ECE/TRANS/WP.29/GRSG/74
19 November 2008

Рабочая группа по общим предписаниям,
касающимся безопасности

ДОКЛАД РАБОЧЕЙ ГРУППЫ ПО ОБЩИМ ПРЕДПИСАНИЯМ,
КАСАЮЩИМСЯ БЕЗОПАСНОСТИ, О РАБОТЕ
ЕЕ ДЕВЯНОСТО ПЯТОЙ СЕССИИ
(Женева, 21-24 октября 2008 года)

Рис. 7

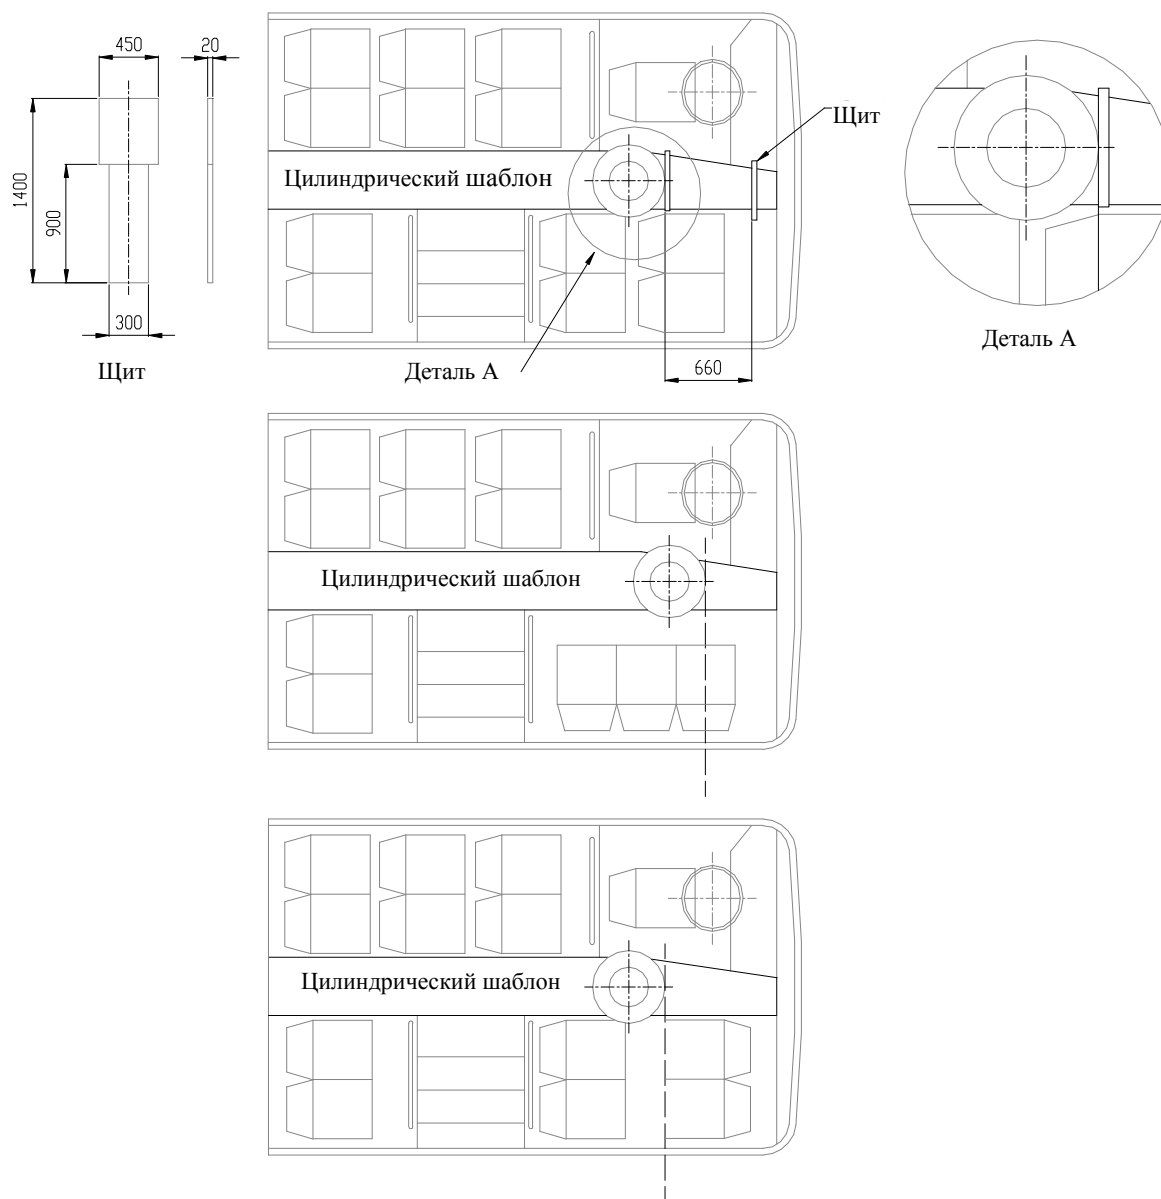
Приложение 4, рис. 7, изменить следующим образом:

ОГРАНИЧЕНИЕ ОСНОВНОГО ПРОХОДА СПЕРЕДИ

(см. приложение 3, пункт 7.7.5.1.1.1)

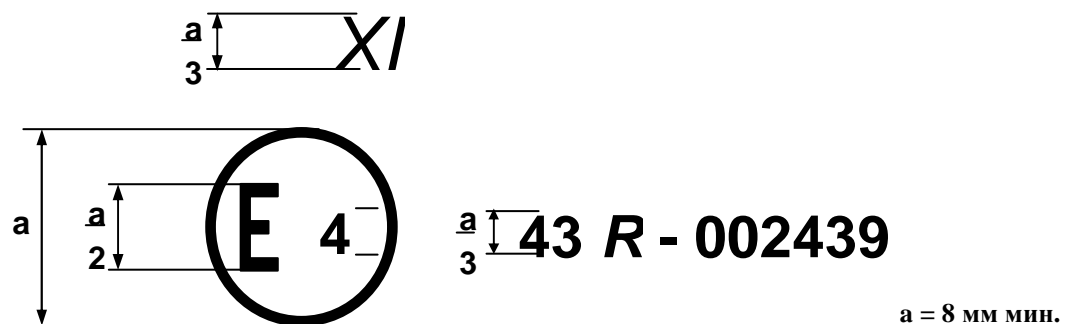
Добавить следующий пример знака официального утверждения:

"Многослойные безосколочные стекла, не являющиеся ветровыми

Приведенный выше знак официального утверждения, проставленный на многослойном безосколочном стекле, которое не является ветровым, указывает на то, что данный тип стекла официально утвержден в Нидерландах (E 4) на основании Правил № 43 под номером 002439 официального утверждения. Номер официального утверждения указывает на то, что официальное утверждение было предоставлено в соответствии с требованиями Правил № 43".
